GPIoŚ.271.3.2022

ODPOWIEDŹ nr 1

Odpowiedź na zapytanie Wykonawcy oraz wyjaśnienie treści specyfikacji warunków zamówienia w postępowaniu o udzielenie zamówienia publicznego pt. „**Modernizacja plaży gminnej w Bryzglu jako zaplecze dziedzictwa kulturowego rybołówstwa i akwakultury**”.

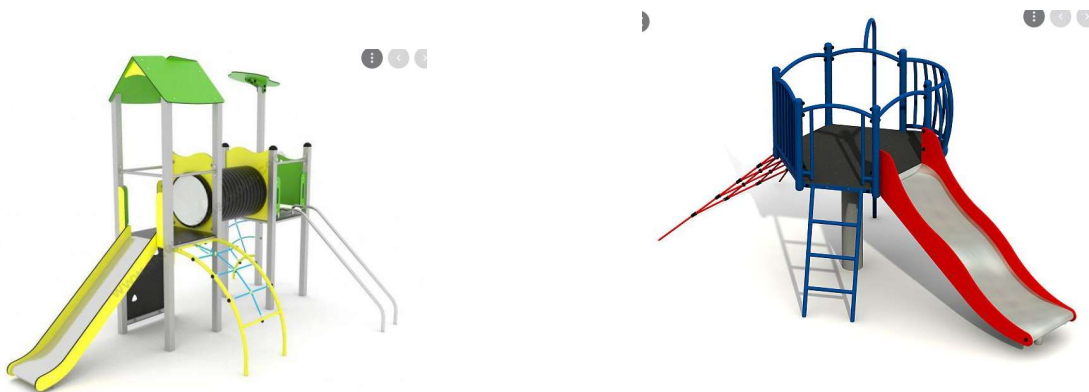
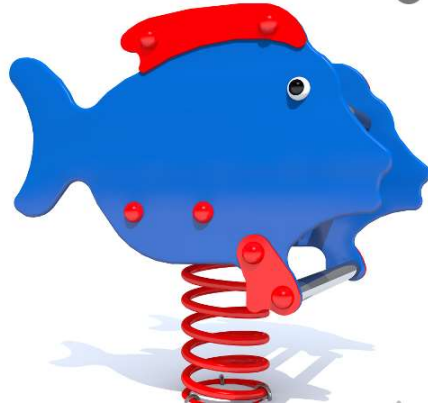
Pytanie nr 1 Proszę o dokładne określenie wyposażenia zestawu zabawowego z poz. 55 zamieszczonego przedmiaru. Ewentualne zamieszczenie przykładowych zdjęć.

Odpowiedź: Zestaw zabawowy powinien być stosunkowo mały, jednak z możliwością wielorakiego wykorzystania. Powinien łączyć elementy sprawnościowe i być wyposażony m.in.w zjeżdźalnie, urządzenia do wspinaczki, sprężynowce. Wybór zestawu zabawowego nastąpi po przedstawieniu minimum 3 propozycji przez Wykonawcę zadania. Poniższe grafiki prezentują jedynie przykładowe zestawy.
